**Avis délibéré
de la Mission régionale d'autorité environnementale
Provence-Alpes-Côte d'Azur
sur la mise en compatibilité du PLU liée à la déclaration de
projet et sur le projet de centrale photovoltaïque de Vins-sur-
Caramy (83)**

N°MRAe 2021APACA18/2834
2021APPACA23/2816-2818

Avis du 05 mai 2021 sur la mise en compatibilité du PLU liée à la déclaration de projet et sur le projet de centrale photovoltaïque de Vins-sur-Caramy (83)

Figure 3: Zonage avant/après mise en compatibilité du PLU - Source : dossier de mise en compatibilité du PLU

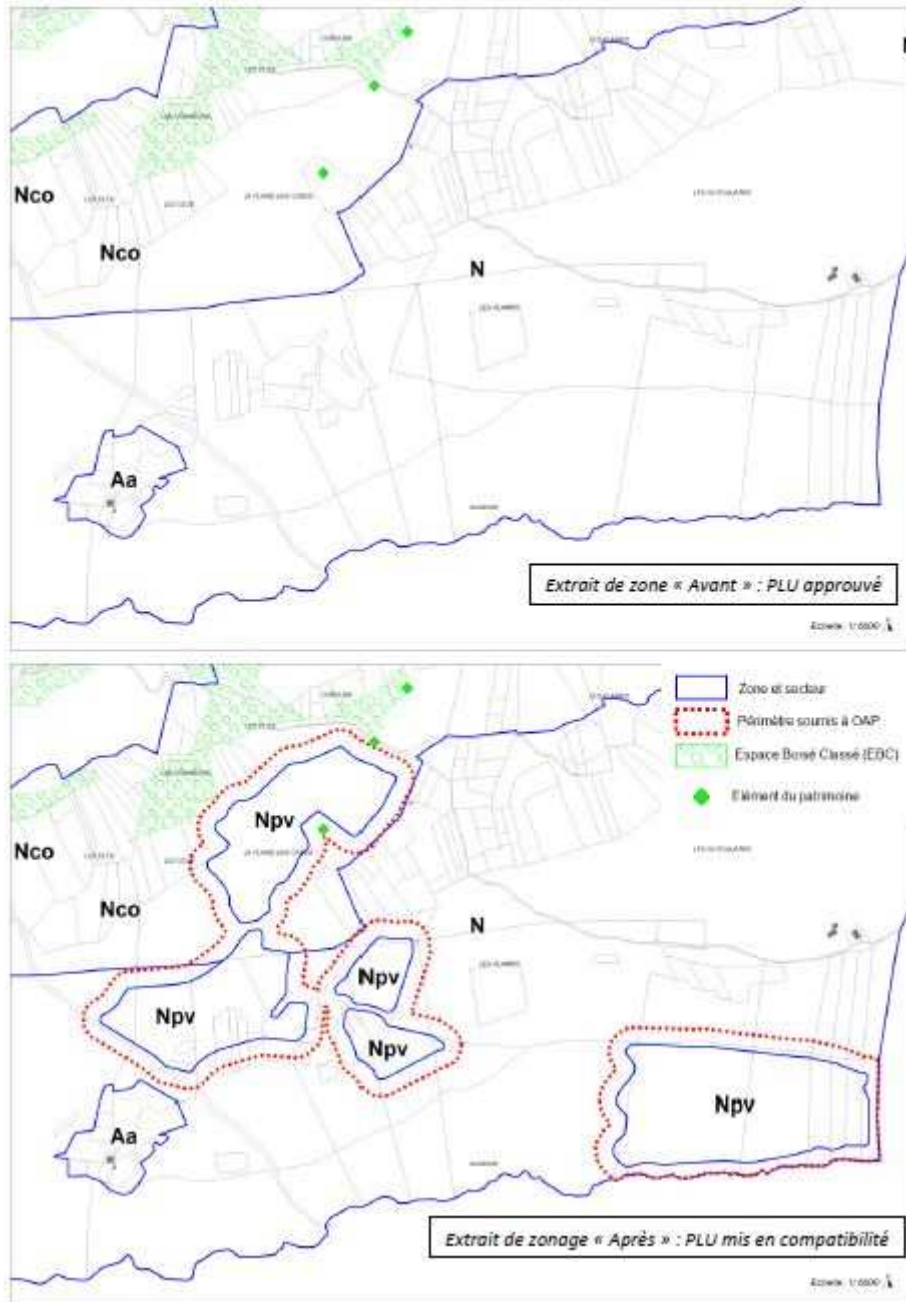
La MRAe observe que cette mise en compatibilité ne concerne que le projet objet du présent avis. Elle n'intègre pas le projet porté par Boralex pourtant également incompatible avec le PLU en vigueur.

Figure 4: Fonctionnement écologique local pour la grande faune - Source : étude d'impact, état initial

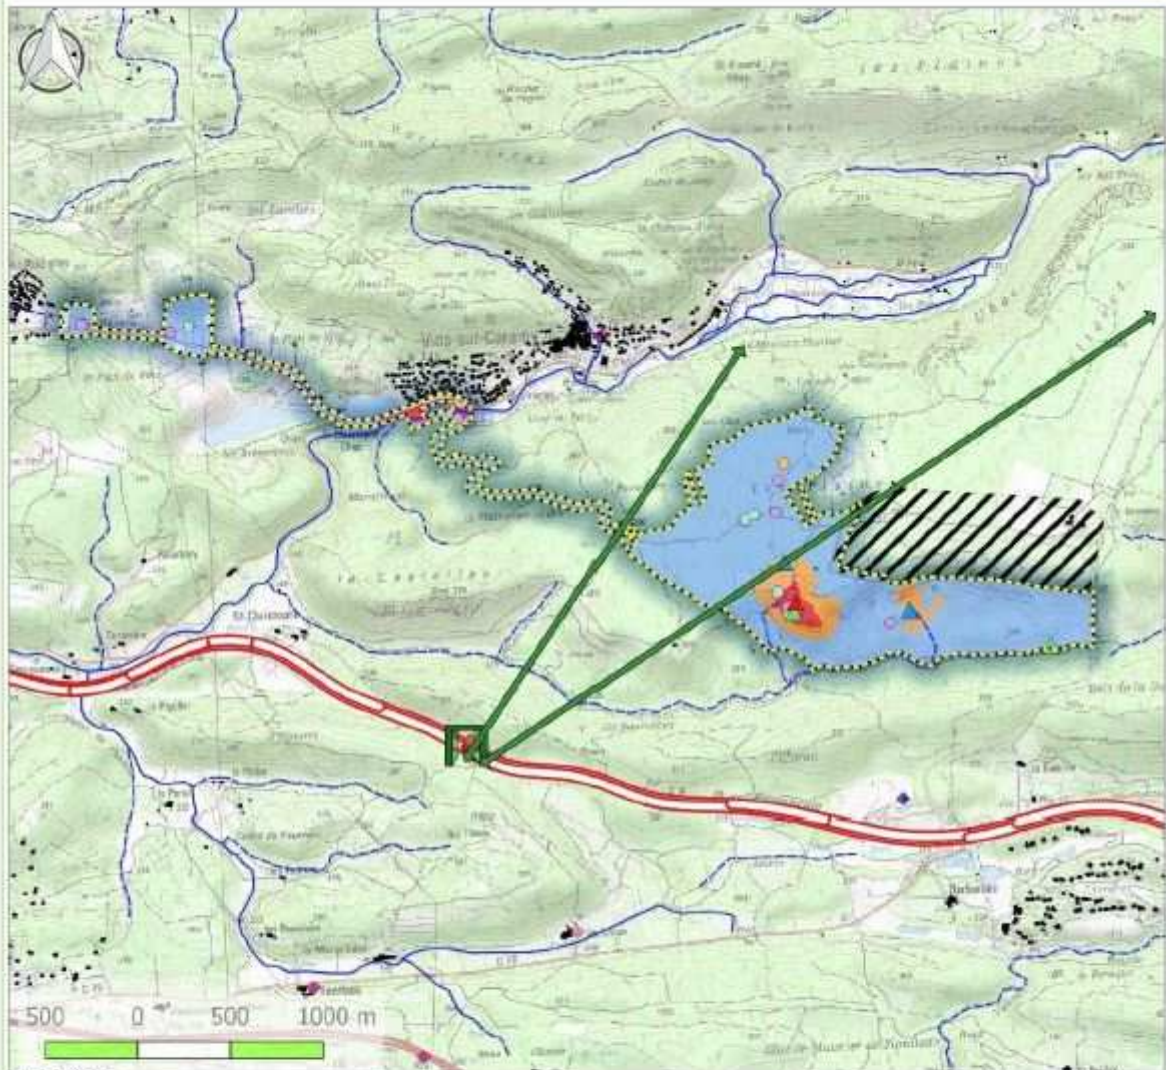
L'aire d'étude se situe au nord de l'autoroute A8 qui constitue une césure infranchissable pour de nombreuses espèces. L'écopont de Brignoles, situé à seulement 2,4 km du projet (cf figure 3) constitue l'une des seules connexions possibles entre le nord et le sud de l'autoroute et a été réalisé à cet effet en cohérence avec l'élaboration du SRCE. Le maintien et la restauration du corridor écologique identifié au SCot apparaît donc essentiel. L'étude d'impact met bien en évidence cet enjeu et précise que « *l'aire d'étude, comme le montre la diversité d'espèces présentes, et notamment de grands mammifères à fortes capacités de déplacement, se situe au sein d'un corridor de milieux naturels à l'échelle locale, d'autant plus important que de nombreuses césures sont présentes tout autour : autoroute A8 au sud et site Michelin clôturé au nord notamment. Il conviendra donc d'être particulièrement vigilants sur le maintien de ces connexions à l'échelle locale.* »
